[JGW-D1402411-v1](#)

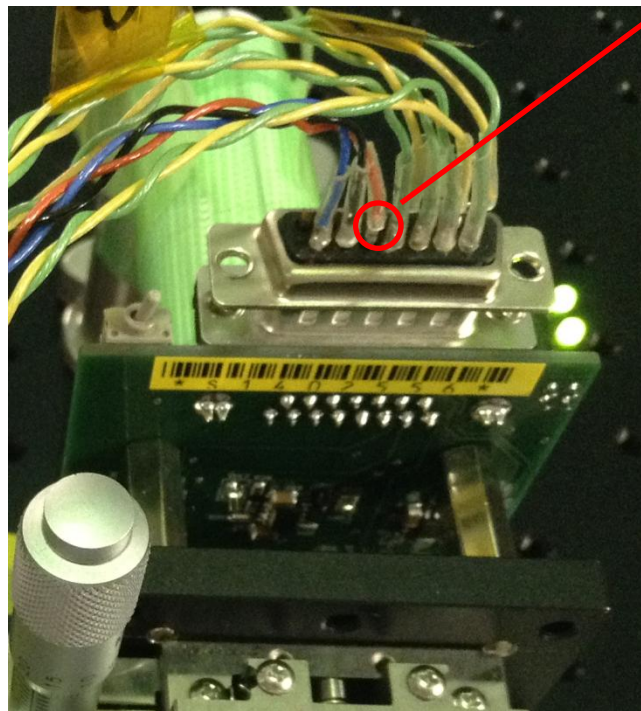
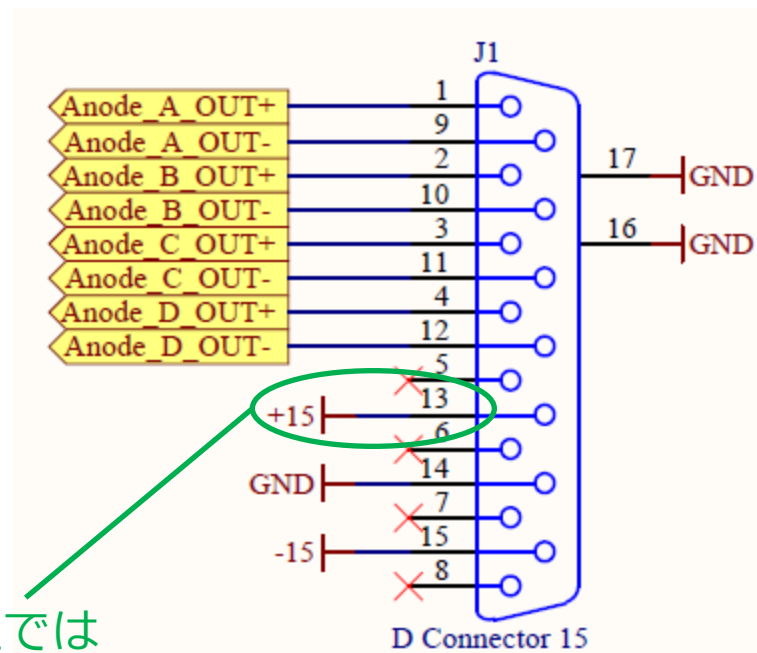
11番のピンに+15Vで  
LED点灯し、正常動作

一方、回路図上では  
13番ピンが+15Vになっている
